VARIANTE ADEGUAMENTO PAI

COMUNE DI BRONDELLO

RELAZIONE E NORMATIVA GEOLOGICA

NOTA INTEGRATIVA

Concentrico
3, pag. 4 parere Geologico

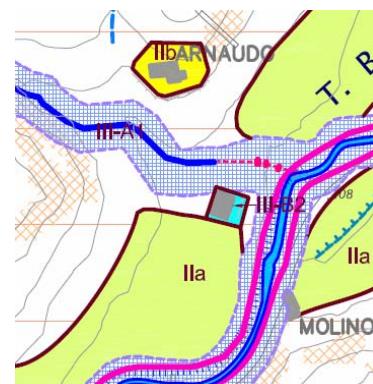
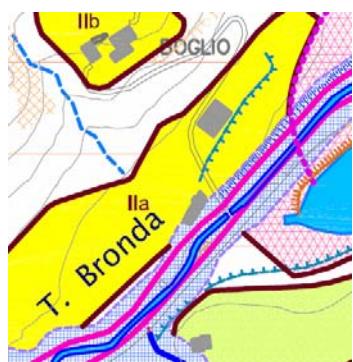
Prima Conferenza PPP

Modifica a seguito seconda Conferenza PPP

Loc.tà S. Antonio
C.le Folatera
7, pag. 7 parere Geologico

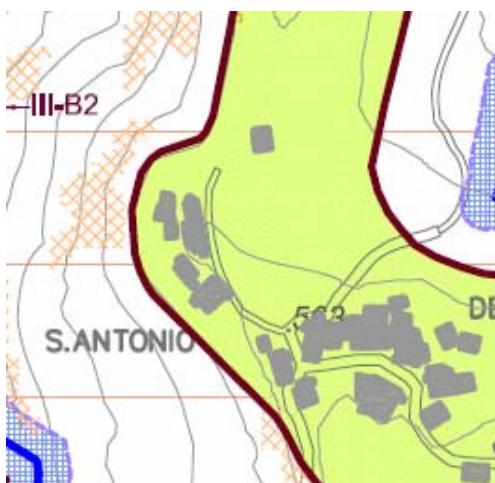
Sottopasso idraulico c.le Folatera,
strada per S. Antonio.
Doppio tubo Øi 800 mm

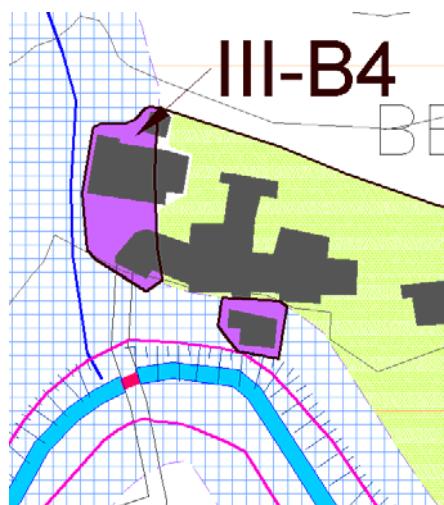
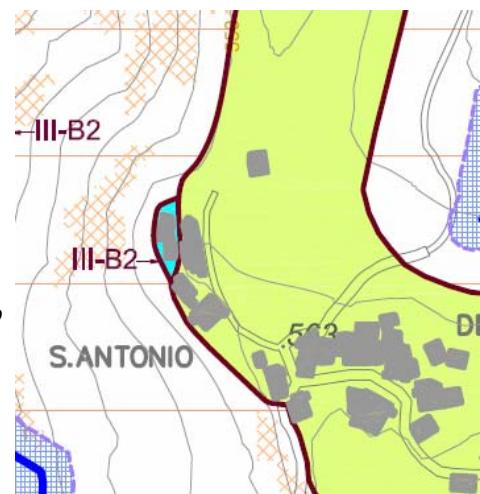
Porzione fabbricato attiguo al c.le Folatera inserito in classe III-B2

Rettifica tratto intubato
Combale Combetta
3, pag. 5 parere Geologico

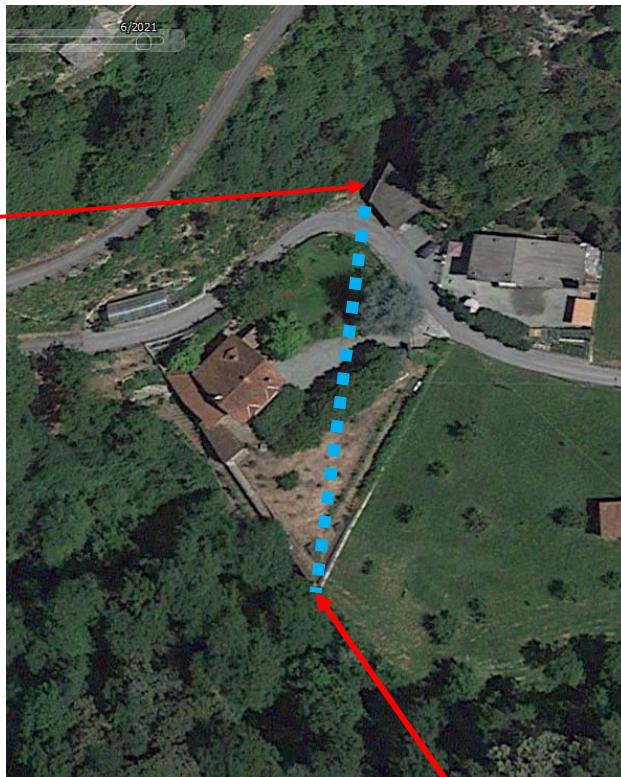
Testata condotta interrata c.le
Combetta, tubazione Øi 1.000
mm

Terminale condotta interrata c.le Combetta, Øi 1.000 mm

Tracciato corretto tratto
intubato.

2.7.3, pag. 11 Parere Settore Urbanistica e Direz. OO.PP.e Dif. Suolo

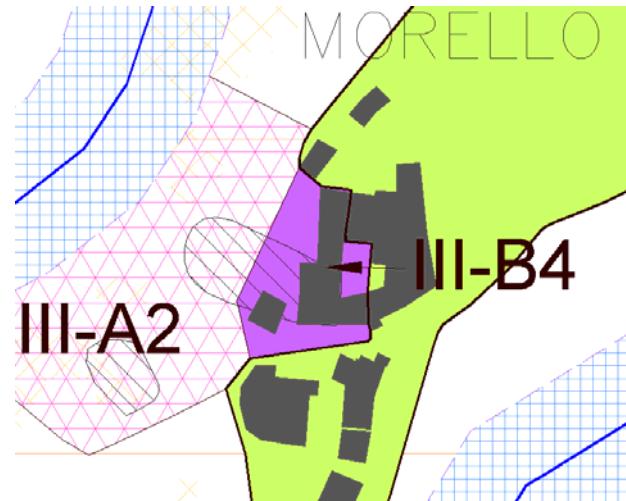
ULTERIORI OSSERVAZIONI RELATIVE AGLI EDIFICI INTERSECATI DALLE CLASSI D'IDONEITA' URBANISTICA:

AGGIORNAMENTI Tav. 1 (Carta geomorfologica) e Tav. 2 (Carta di sintesi)

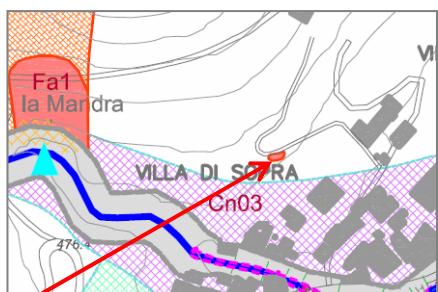
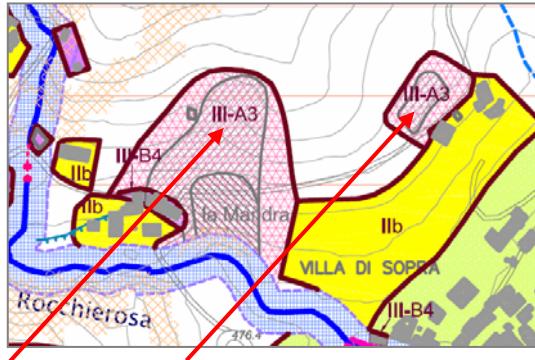
A seguito sopralluogo del settembre 2024 è stata inserita una nuova piccola frana attiva

Individuazione nuovo dissesto (Fa) con coinvolgimento scarpata sottostante strada privata.

Modifica alla classe IIb con inserimento della classe III-A3 nell'area della Fa.

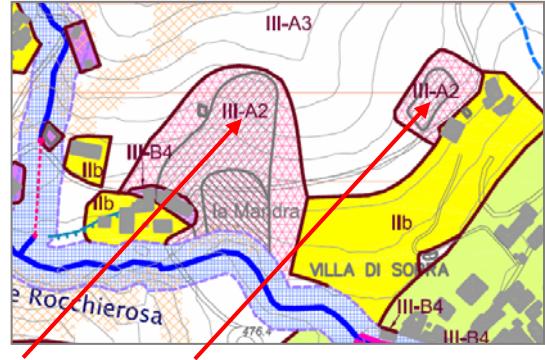
Errore nella denominazione della classe III-A3

Correzione in classe III-A2

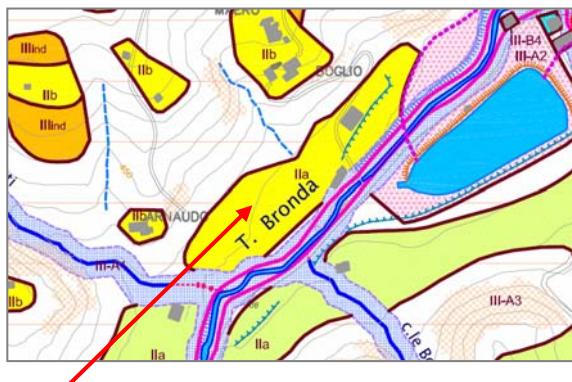
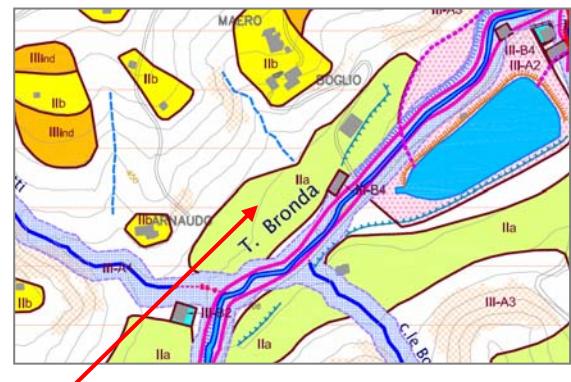
Errore nel colore del retino della classe IIa (giallo)

Correzione del retino della classe IIa (verde)
